Comisión Nacional
de Hidrocarburos

DICTAMEN DEL PROYECTO DE EXPLOTACIÓN LAKACH

ABRIL 2012

Figura 1. Perfiles de producción de gas del proyecto Lakach, mmmmpc.

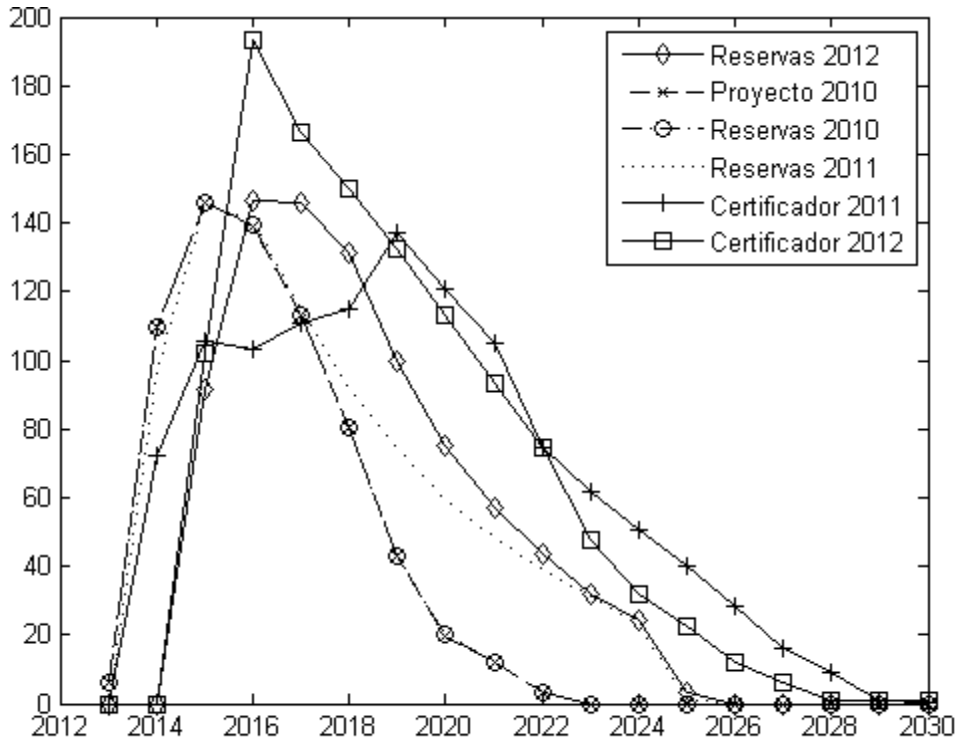
1. Los valores de reservas de gas señalados en la documentación del proyecto que se presenta a dictamen no son consistentes con las cifras que PEP ha remitido para sustentar sus estimaciones de reserva. Se presentan grandes diferencias en las diferentes estimaciones. Es necesario que los pronósticos sean revisados y ajustados conforme a las cifras presentadas para el proceso de reservas.

Figura 2. Rentabilidad del Proyecto de Explotación Lakach.

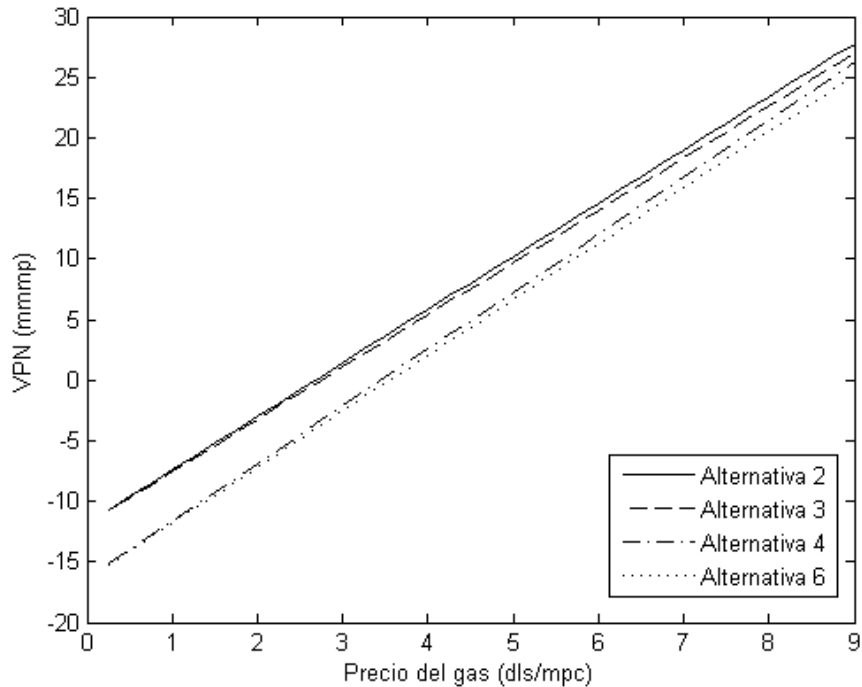
6. El valor presente neto (VPN) antes de impuestos, estimado del proyecto para la alternativa de explotación seleccionada por Pemex es positivo, sin embargo, el Proyecto Lakach pudiera no ser rentable si se utilizarán las proyecciones de precios para el gas natural de diversas agencias internacionales, donde sus estimaciones en el contexto internacional son de alrededor de 2.5 dólares por millar de pie cúbico.

Con base en lo anterior, la Comisión recomienda que PEP realice un análisis detallado sobre la planeación del proyecto, en alcance o en las etapas de desarrollo, de manera que pueda incrementar la rentabilidad del proyecto.

Figura 4. Perfiles de producción de gas para el proyecto Lakach, mmpc.

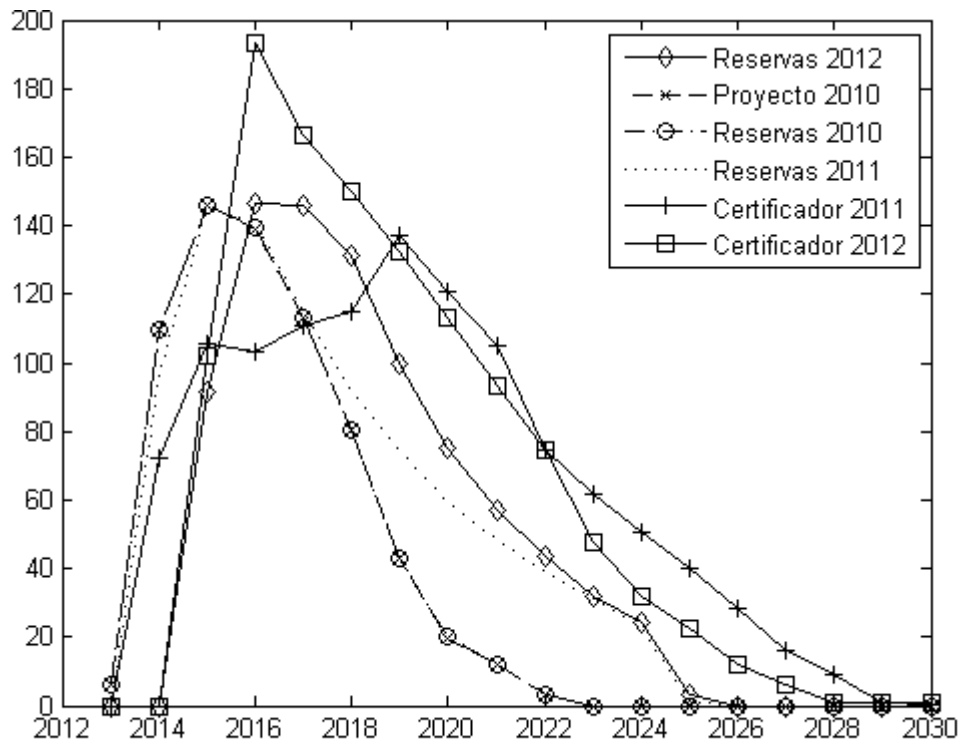
- c) Se recomienda que Pemex observe la consistencia entre el perfil de producción del proceso de estimación de reservas y el perfil de producción del proceso de documentación de proyectos, en donde el proyecto es el que debe sustentar la extracción de la reserva de hidrocarburos.
- d) Debido a los diferentes horizontes que se manejan en los documentos que presentan Pemex y con el fin de poder hacer una comparación de los volúmenes a recuperar de cada análisis, se normalizaron los datos para el periodo 2011 -2025 obteniendo los resultados mostrados en la gráfica siguiente.

Por lo que el proyecto que se presente a dictamen deberá ser consistente con las cifras que PEP ha presentado para sustentar sus estimaciones de reservas. Esta es una inconsistencia que debe ser corregida.

Figura 5. Ubicación de la poligonal del proyecto, el área autorizada ambientalmente y las asignaciones solicitadas por Pemex para el Proyecto de Explotación Lakach.

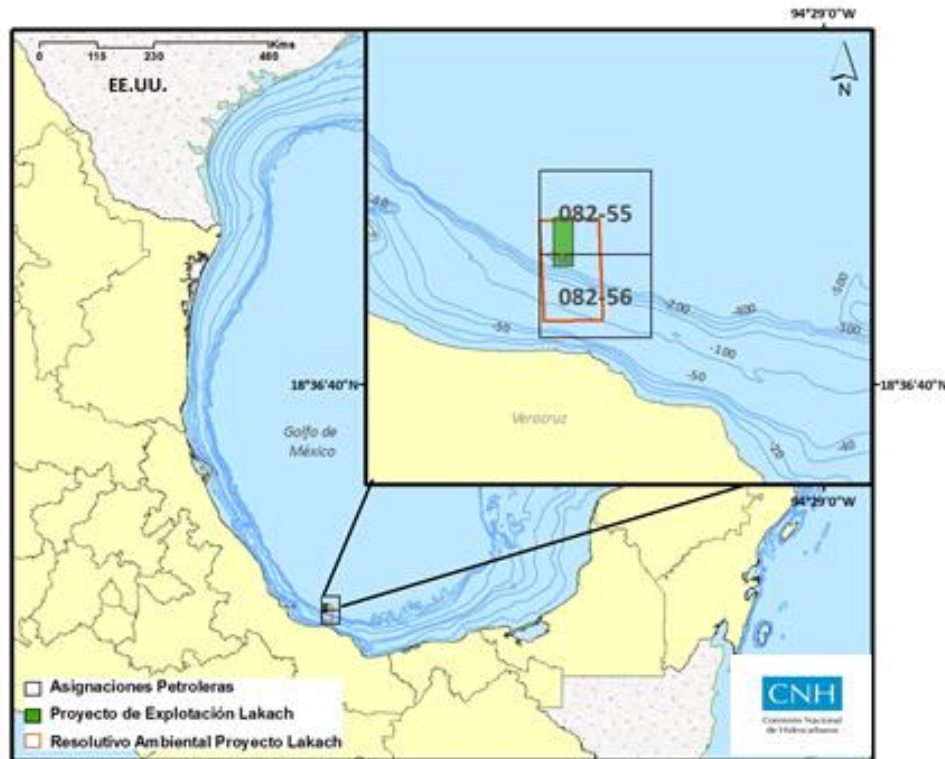
- b) Esta Comisión sugiere incluir en la documentación proporcionada por PEP un cuadro en donde se relacionen las coordenadas de las poligonales ambientales correspondientes a los oficios resolutorios mencionados con sus respectivas modificaciones para brindarle claridad al proceso de verificación ambiental.

- c) Los oficios resolutorios que contienen las autorizaciones en materia ambiental para el proyecto, no detallan con precisión el área de influencia de las actividades del Proyecto de Explotación Lakach, por lo que se recomienda que para las actualizaciones o modificaciones de dichas autorizaciones ambientales, se detallen las actividades correspondientes a cada proyecto y campo petrolero presentado a esta Comisión. Asimismo, se recomienda incluir en la documentación presentada por Pemex una tabla que indique el grado de avance en la realización de las actividades autorizadas por los oficios resolutorios correspondientes al Proyecto de Explotación Lakach.

Figura 7. Asignaciones Petroleras del Proyecto de Explotación Lakach.

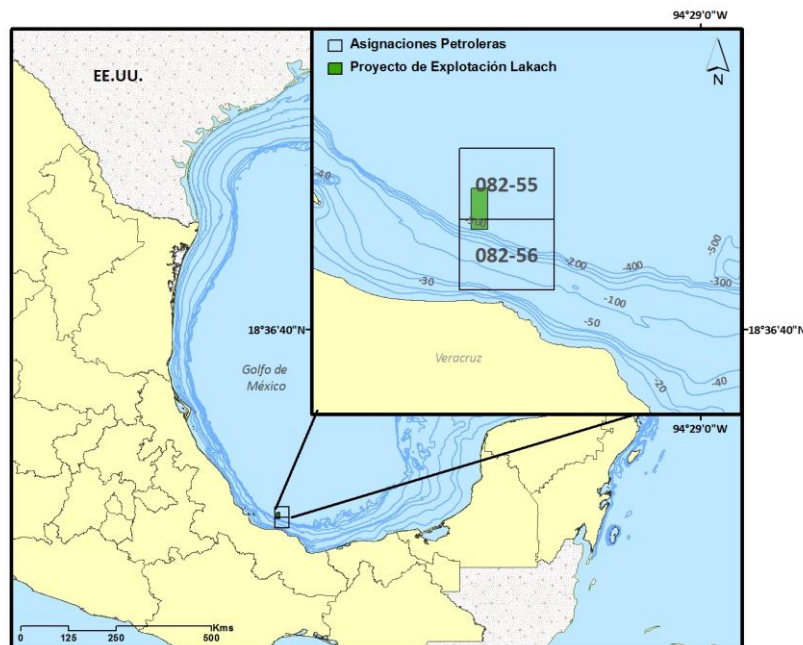
- a) Se dictamina como no favorable al Proyecto de Explotación Lakach.
- b) Se emite opinión en sentido no favorable, en términos del presente dictamen, a las asignaciones petroleras que corresponden a dicho proyecto, números 1616 y 1619, que la SENER considera como áreas 082-55 y 082-56. Figura 7.

Figura 8. Perfiles de producción de gas del proyecto Lakach, mmpc.

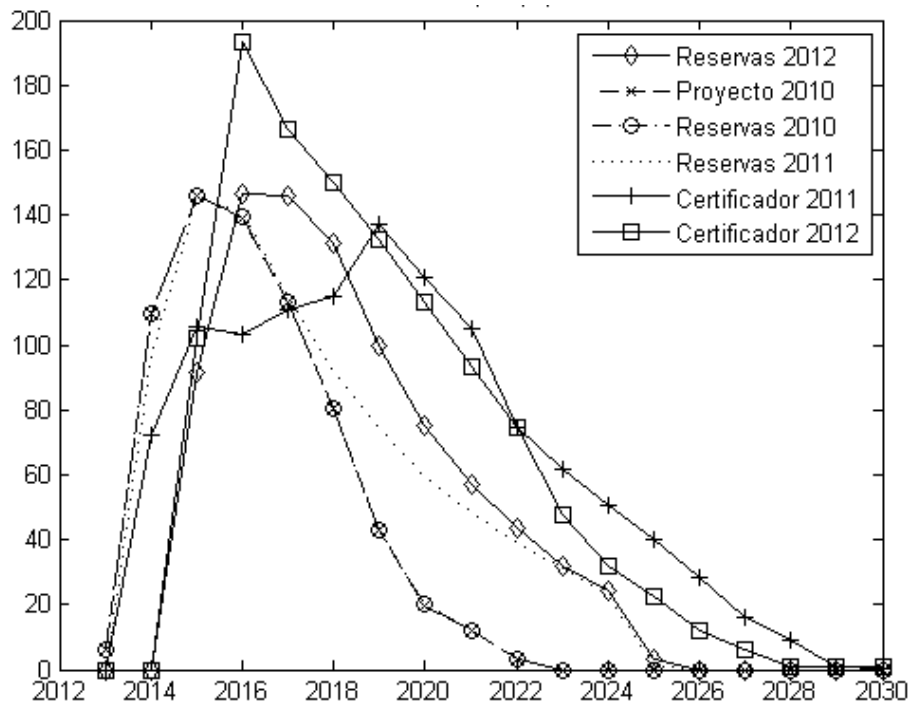
1. Los valores de reservas de gas señalados en la documentación del proyecto que se presenta a dictamen no son consistentes con las cifras que PEP ha remitido para sustentar sus estimaciones de reserva. Se presentan grandes diferencias en las diferentes estimaciones. Es necesario que los pronósticos sean revisados y ajustados conforme a las cifras presentadas para el proceso de reservas.

Figura 9. Antes de impuestos.

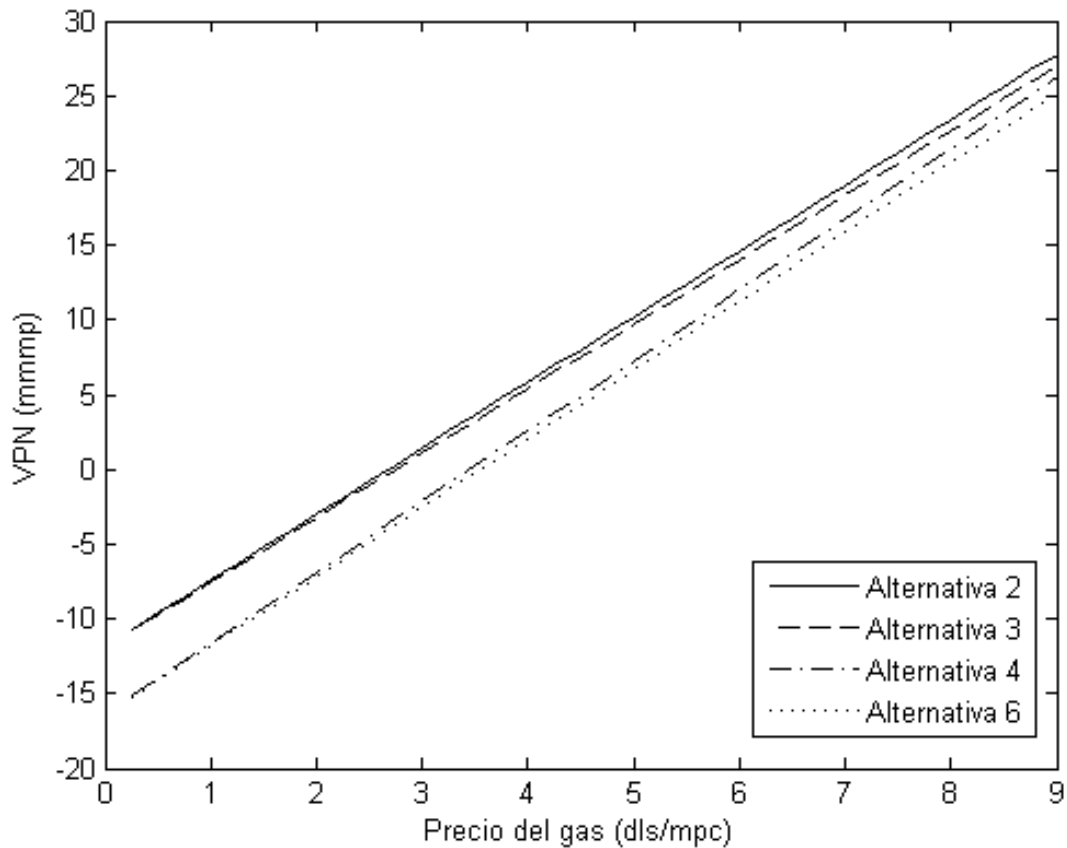
6. El valor presente neto (VPN) antes de impuestos, estimado del proyecto para la alternativa de explotación seleccionada por Pemex es positivo, sin embargo, el Proyecto Lakach pudiera no ser rentable si se utilizarán las proyecciones de precios para el gas natural de diversas agencias internacionales, donde sus estimaciones en el contexto internacional son de alrededor de 2.5 dólares por millar de pie cúbico.

Con base en lo anterior, la Comisión recomienda que PEP realice un análisis detallado sobre la planeación del proyecto, en alcance o en las etapas de desarrollo, de manera que pueda incrementar la rentabilidad del proyecto.
